**Do Wykonawców, którzy pobrali  
Specyfikację Warunków Zamówienia  
Numer postępowania: ZP/5/2021**

W nawiązaniu do postępowania o udzielenie zamówienia publicznego w trybie podstawowym, pn.: „Dostawa i montaż w pomieszczeniach biurowych remontowanej siedziby Komendy Miejskiej Policji w Tarnobrzegu pierwszego wyposażenia”, numer postępowania: ZP/5/2021, zawiadamiam, że wpłynęły zapytania dotyczące treści Specyfikacji Warunków Zamówienia.

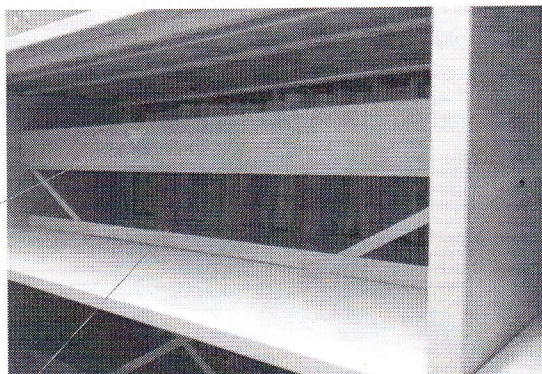
W tym samym punkcie dalej Zamawiający pisze: ... „Wskazane przez Odbierającego regały mają być wyposażone w zamki uniemożliwiające korzystanie ze zbiorów niepowołanej osoby”...

Rozumiem, że Zamawiającemu chodzi o to, żeby część kierownic w regałach posiadała kluczyk. Informuję, że kluczyk w kierownicy nie powstrzyma osoby niepowołanej do skorzystania ze zbiorów w danym regale. Regał stoi na kołach i można go przesunąć sąsiednim regałem nawet jeśli ten ma włączoną blokadę (przekręcony kluczyk)

Jeżeli Zamawiający faktycznie zdecyduje się na takie rozwiązanie (kluczyk w kierownicy) to proszę o wskazanie teraz ile konkretnie regałów ma zostać tak wyposażonych. Informacja ta wpływa na cenę oferty.

Zamawiający informuje, że regały skrajne mają posiadać kluczyk.

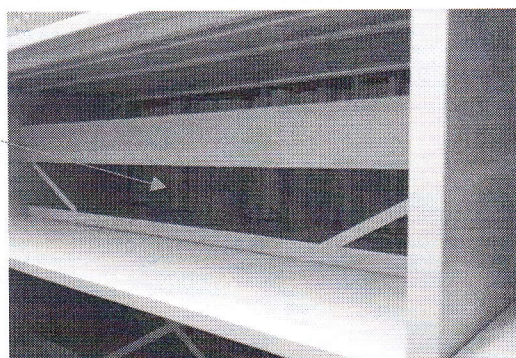
nr 5 pkt. II – wymagania szczegółowe dotyczące regałów jezdnych pkt. 7 pisze „ ... umieszczonymi pomiędzy półkami, które będą stanowiły opór dla zbiorów i uniemożliwią ich przesunięcie się na drugą część regału lub wypadnięcie... „, czy Zamawiający ma na myśli metalowy ogranicznik montowany w połowie światła półki,

czy raczej listwę metalową umieszczoną pomiędzy półkami?

Jeżeli w tym zapisie chodzi o metalową listwę umieszczoną pomiędzy półkami, to wyklucza ten zapis informacje zawarta w punkcie 18 dotyczącą podgięcia wewnętrznej strony (na styku półek, od pleców) podgięcie do góry (4 – 5 cm) stanowiące opór dla zbiorów.

Dodatkowo proszę o informacje , czy Zamawiający dopuści zamiast podgięcia półki lub listy metalowej umieszczonej między półkami (biorąc pod uwagę powyższy punkt) zastosowanie listwy z tworzywa stosowanej od lat przez większość producentów regałów?

Zamawiający informuje, że został to dokładnie opisane w pkt 12 oraz pkt 17 Opisu przedmiotu zamówienia – mnie dopuszcza się innego rozwiązania.
